Vyjádření ke skladbě spodní stavby z hlediska působení radonu a vody

Objednatel: Název firmy: HBH atelier s.r.o.
IČ: 64360938
Adresa: Letkovská 5, Plzeň, 31500
Osoba: Pavel Sutnar
Mobilní tel: 723164948
Email: psutnar@seznam.cz

Objekt: Název objektu: Výrobně vzdělávací hala věznice v Příbrami
Ulice: Dubenec 100
Město: Příbram
PSČ: 26102

Obrázek 01 – skladba SK1 dle projektové dokumentace dodaná objednatelem

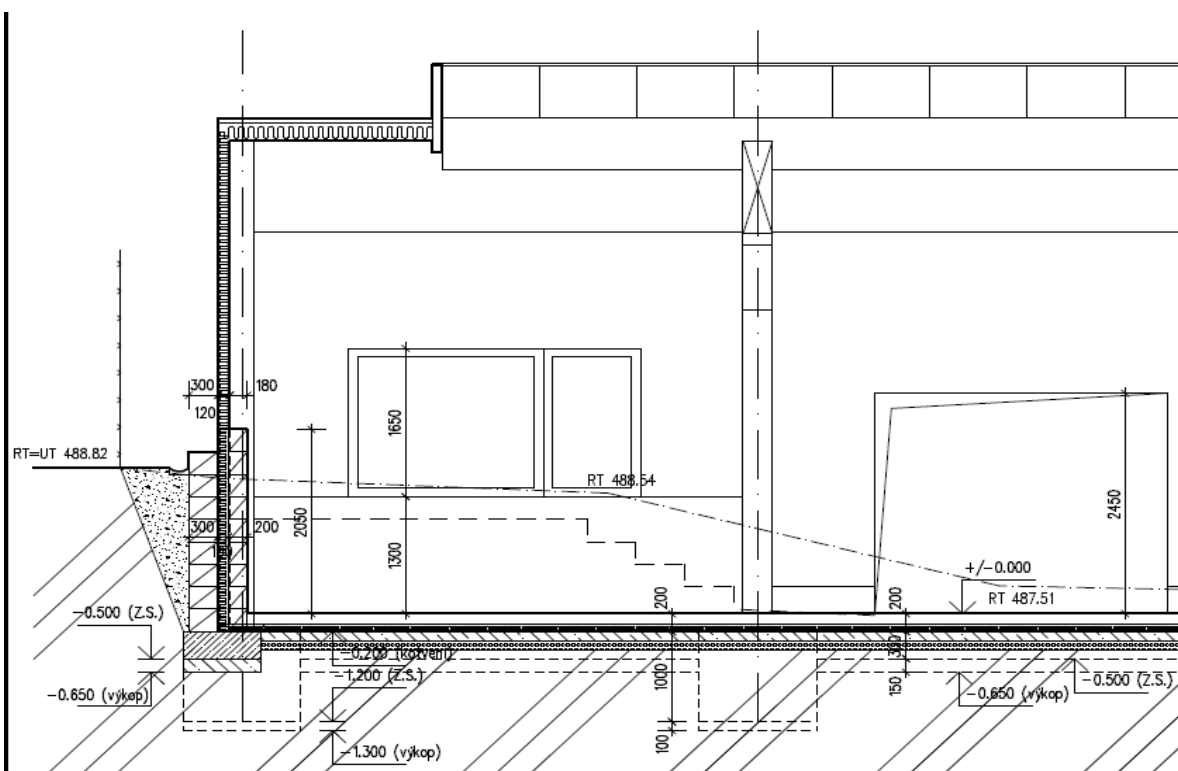
Souvrství asfaltových pásů GLASTEK 40 SPECIAL MINERAL + ELASTEK 40 SPECIAL MINERAL vyhovuje při daných podmínkách plynopropustnosti zeminy maximální hodnotě objemové aktivity radonu v půdním vzduchu $C_s = 140 \text{ kBq/m}^3$. Viz Příloha P1.

Bude-li v kontaktním podlaží podlahové vytápění **nebo** pod podlahou kontaktního podlaží nevětrané vrstvy o vysoké propustnosti nebo koncentrace objemové aktivity radonu v půdním vzduchu větší jak $C_s = 140 \text{ kBq/m}^3$, v souladu s ČSN 73 0601 [6] **doporučujeme** kombinovat výše uvedenou protiradonovou izolaci s drenážním systémem v podloží, s ventilační vrstvou v kontaktní konstrukci, s izolačním podlažím nebo s nuceným větráním všech místností obytného prostoru v kontaktních podlažích.

S ohledem na výsledek posouzení dle [9] doporučujeme zvýšit míru spolehlivosti u obvodových stěn snížením rizika hromadění srážkové vody v zásypech stavební jámy. Doporučujeme po obvodu stavby realizovat dostatečnou dimenzi obvodové drenáže a zásypy stavení jámy dokonale hutnit. Povrch okolí stavby doporučujeme upravit tak, aby jeho propustnost byla minimální a povrchová voda byla spolehlivě odvedena mimo objekt. Dále nedoporučujeme v okolí objektu realizovat vsakovací objekty. Pod vodorovnou izolací doporučujeme realizovat plošnou drenáž, která musí být napojena na obvodovou.
